## Presentación de Observaciones para Sesión 6

## I. OBSERVACIONES PRIORITARIAS PARA ANÁLISIS DEL COMITÉ

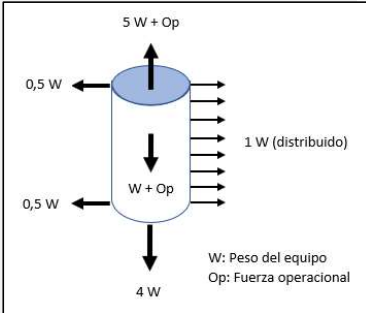
**Comentado [MAR1]:**

Si lo que se busca es representar el efecto en el equipo del movimiento dinámico de la estructura alta y los conductores, ese factor debiera ser único en función de la rigidez o flexibilidad de los conductores en la estructura alta (1 conductor o haz de conductores) y no del nivel de tensión:

Podría ser algo así como

**$T_1 = 200$  kg para haz de conductor/fase**  
 **$T_1 = 100$  kg para 1 conductor/fase**

En el diseño, T y  $T_1$  se consideran aplicados simultáneamente y en la misma ubicación
